## Impianto Renvico Casalvecchio

INTEGRAZIONE ALLO STUDIO  
 GEOLOGICO - IDROGEOLOGICO

**Integrazione del Progetto dell'Impianto Eolico  
 Casalvecchio secondo le richieste del COMMISSIONE  
 TECNICA DI VERIFICA DELL'IMPATTO  
 AMBIENTALE - VIA E VAS prot. DVA 2059 del  
 29/01/2019 riferimenti punti C4 e C5 delle stesse**

**All. 1.1-1.2-1.3-1.4-1.5-1.6-1.7**

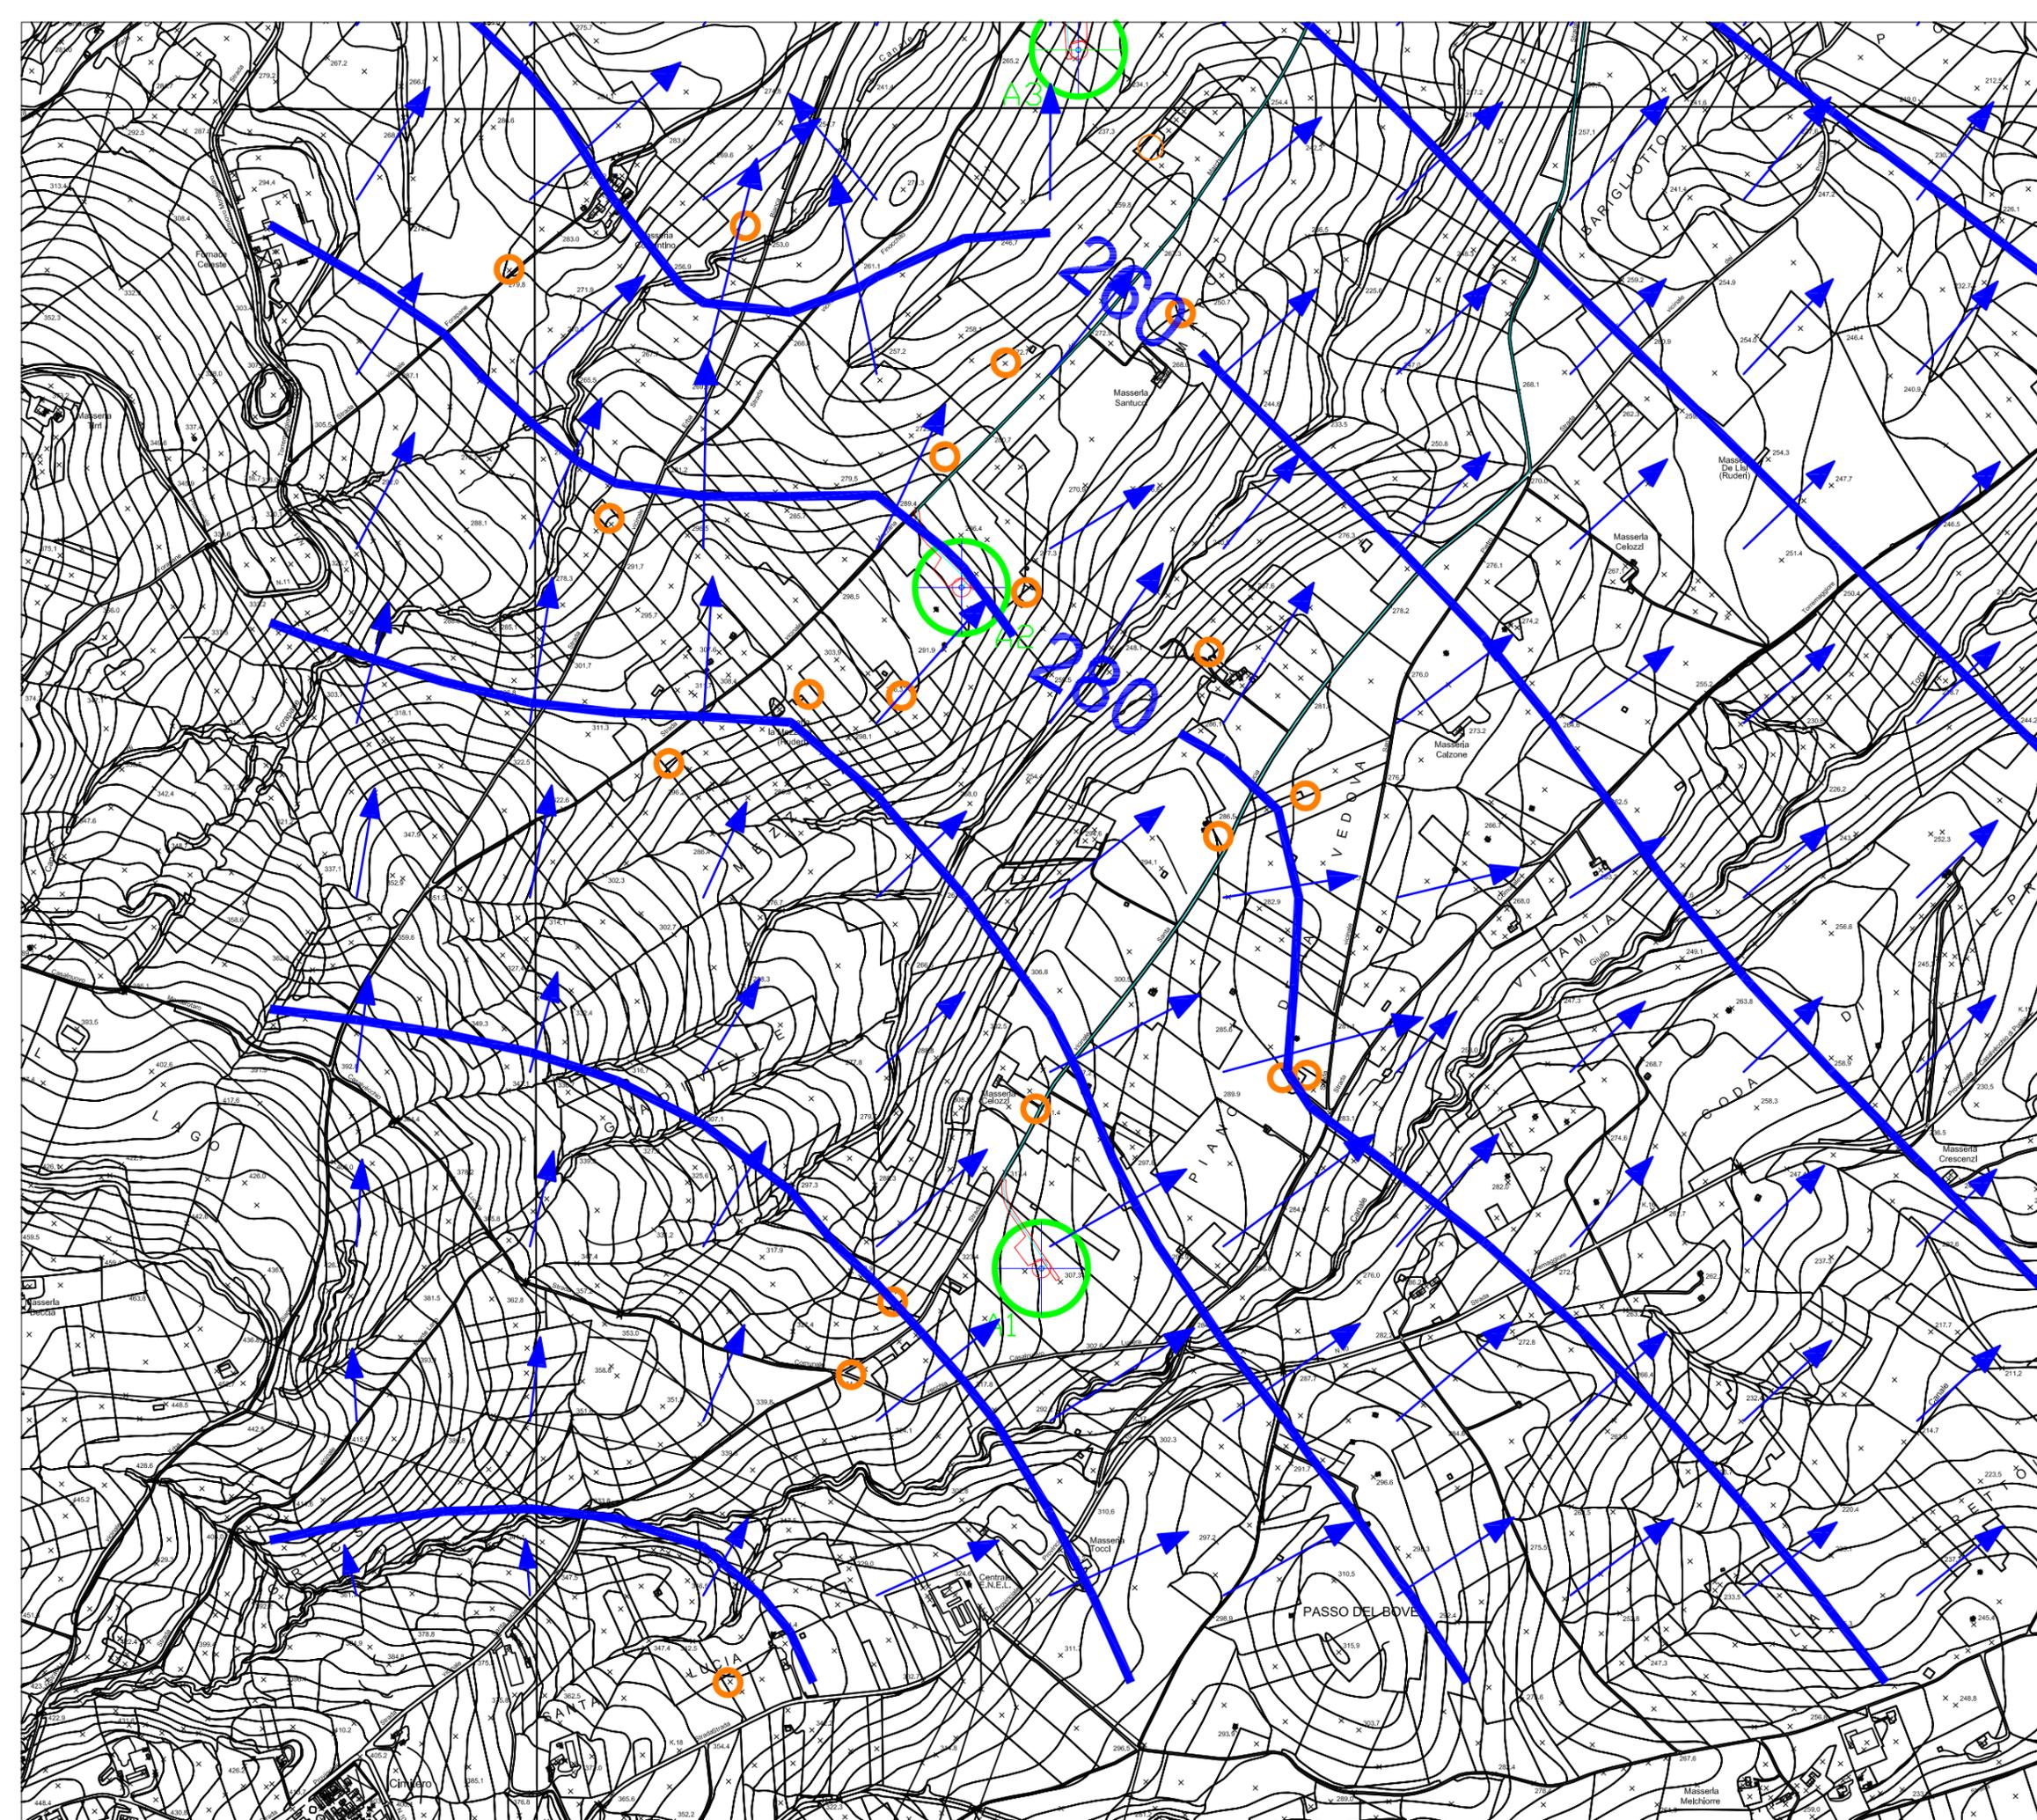
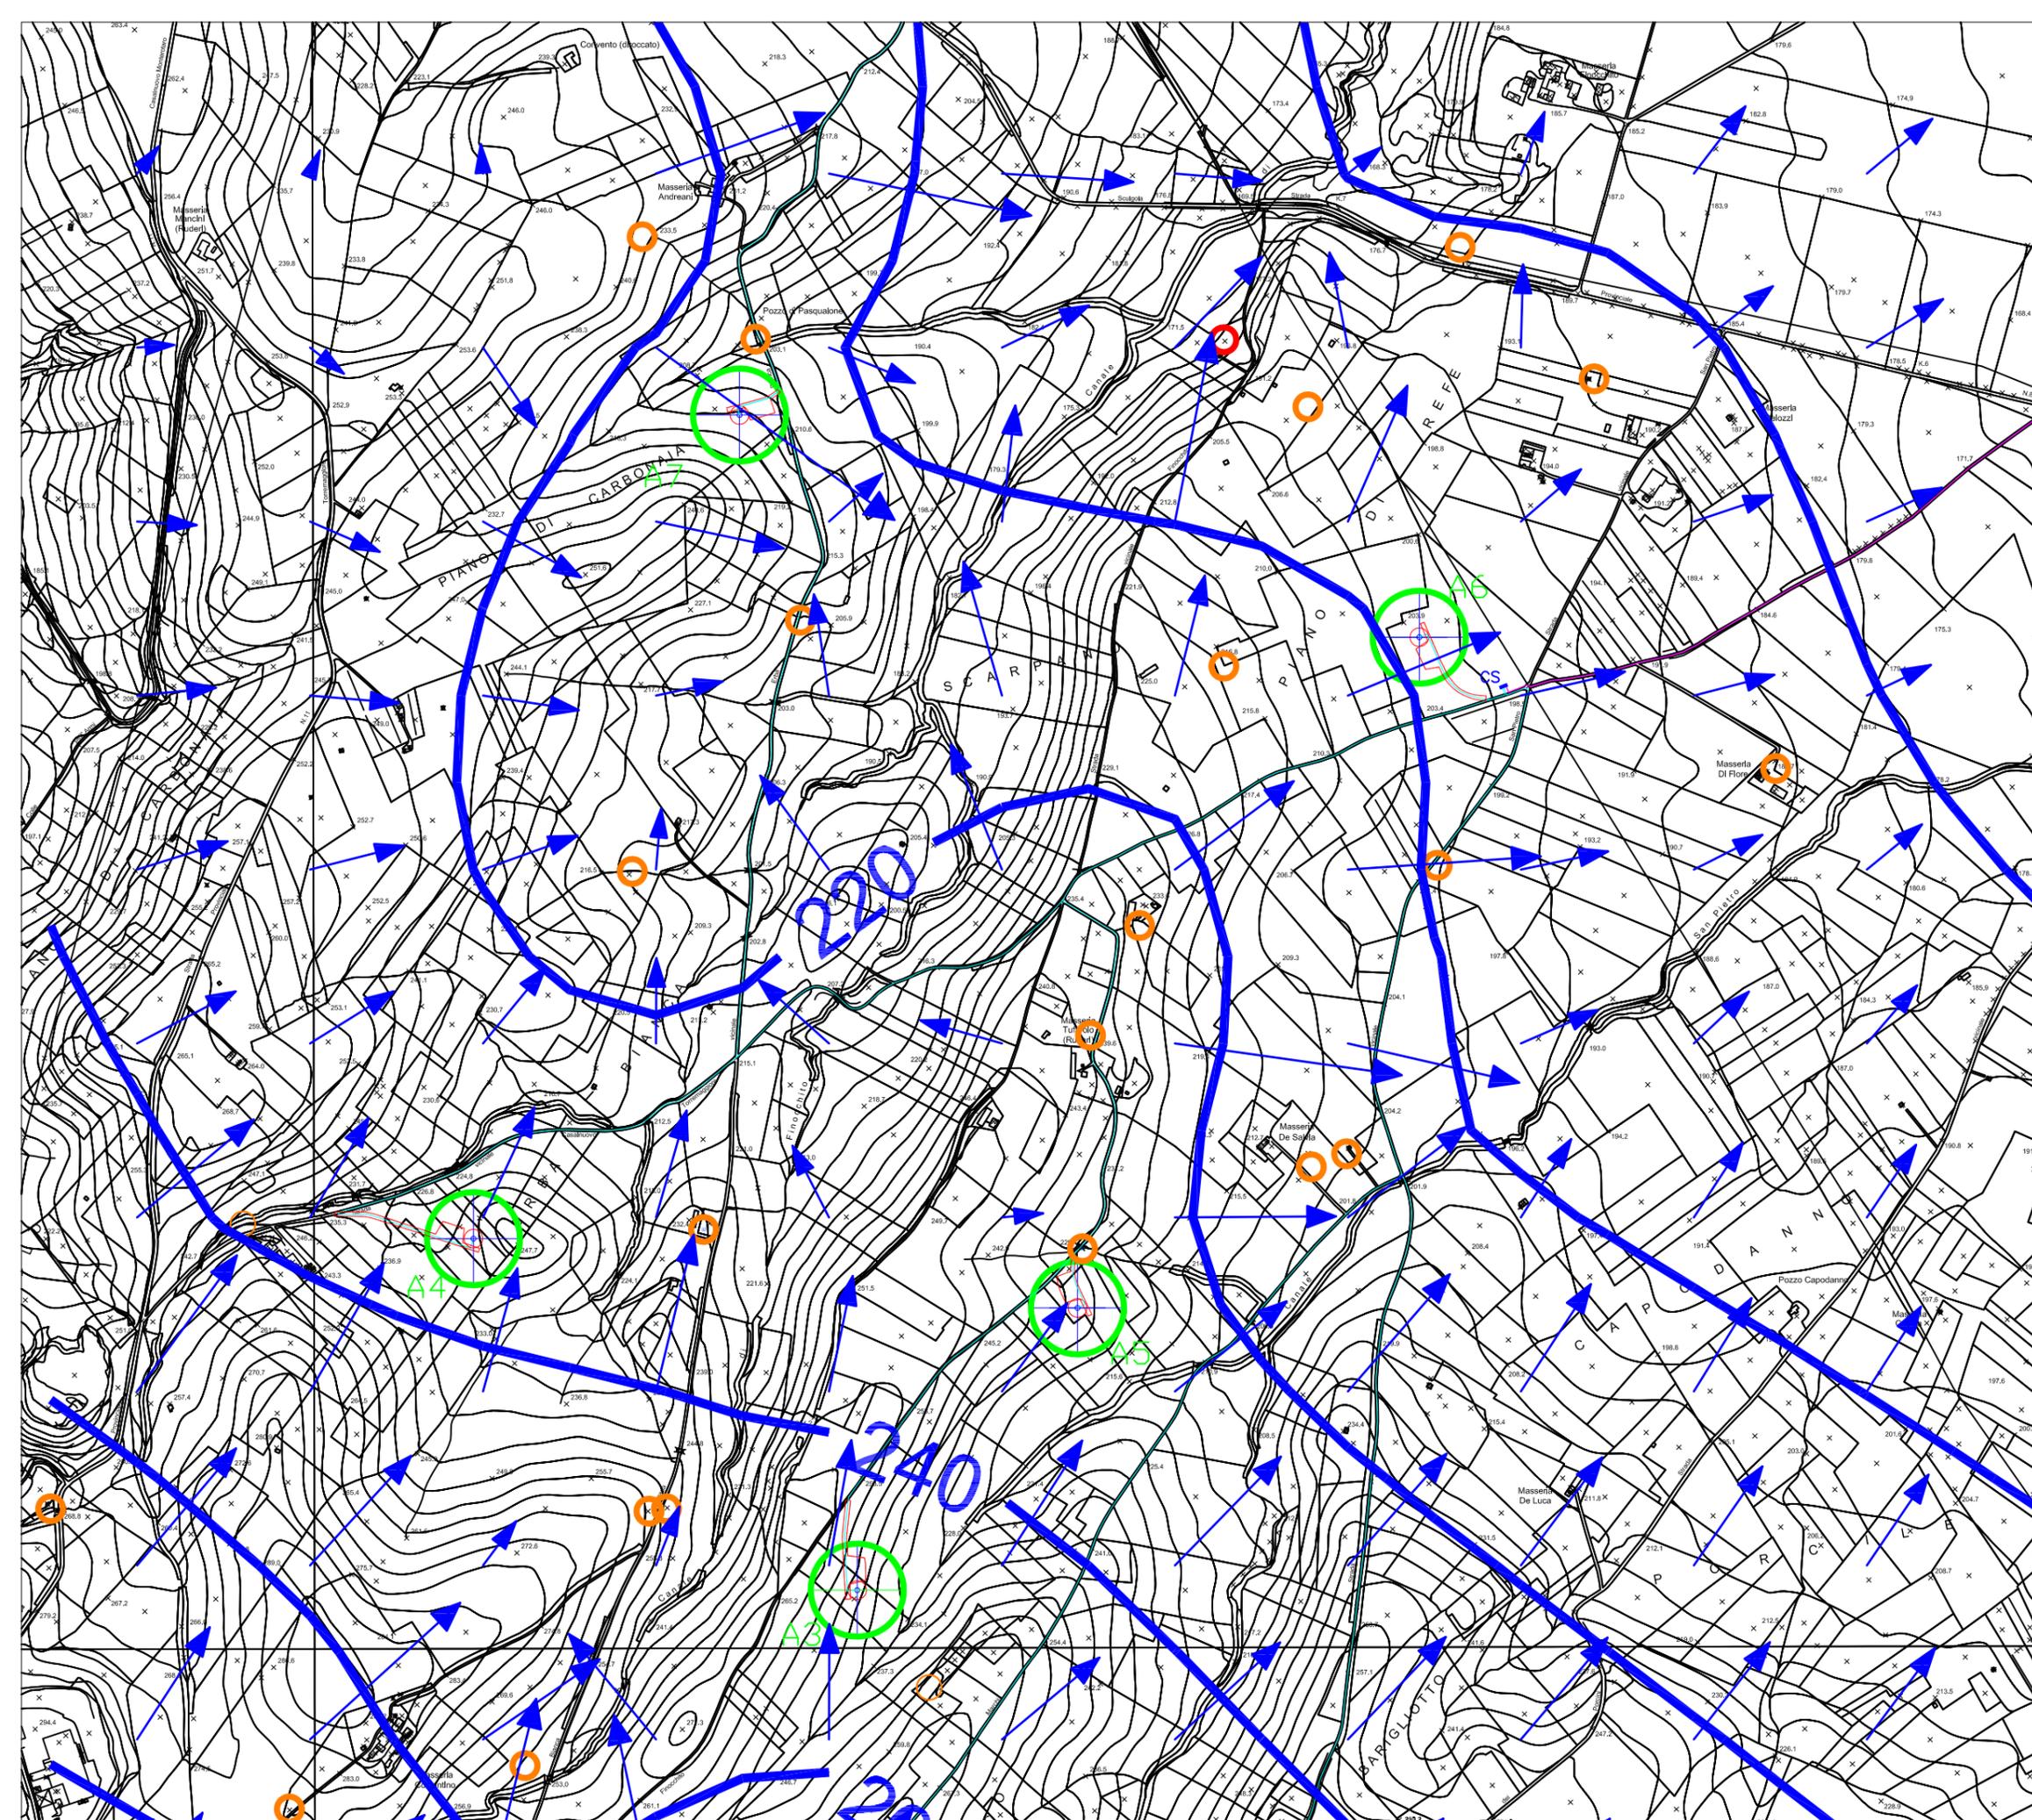
**C4)** Si chiede d’integrare la caratterizzazione idrogeologica del territorio interessato dalle opere con le seguenti carte tematiche ad una scala di dettaglio (scala 1:10.000 o superiori):

- a)** carta idrogeologica con la posizione delle sorgenti, dei pozzi e degli acquiferi con le relative direzioni di flusso.
- b)** Carta della vulnerabilità degli acquiferi.

- a) carta idrogeologica con la posizione delle sorgenti, dei pozzi e degli acquiferi con le relative direzioni di flusso.**

Dal rilievo idrogeologico di campagna, con il monitoraggio di circa 56 punti di captazione è stato possibile ricostruire la carta idrogeologica della falda superficiale con le relative direzioni di deflusso (vedi allegati da 1.1 a 1.7).

L’assenza di pozzi profondi, riscontrata sia durante il rilevamento idrogeologico di campagna che dalla consultazione della banca dati del Servizio Geologico d’Italia, dalla quale non risultano presenti pozzi profondi ad uso idrico nella zona di intervento, non ha permesso di ricostruire la falda idrica profonda, che presumibilmente risulta confinata a notevole profondità, superiore a 30 metri dal p.c., data anche la situazione litostratigrafica del sottosuolo che al disotto dei primi 3.00/6.00 metri, costituita da suolo agrario e conglomerato poligenico eterodimensionale in matrice sabbiosa giallastra, è costituita da un banco argille marnose grigio olivastre, impermeabili, avente uno spessore di diverse decine di metri.

**C5)** Si chiede di presentare uno studio sulle eventuali interferenze delle opere previste con le risorse idriche superficiali e sotterranee e con i punti di captazioni (pozzi e sorgenti).

Come è possibile osservare dallo stralcio della Carta Idrogeologica (vedi allegati 1.1, 1.2 e 1.3) le strutture di fondazione degli aerogeneratori non creeranno alcuna interferenza con il regolare deflusso della falda superficiale, e soprattutto non interferiranno in alcun modo con l’alimentazione delle sorgenti di captazione esistenti (riportate in planimetria).i
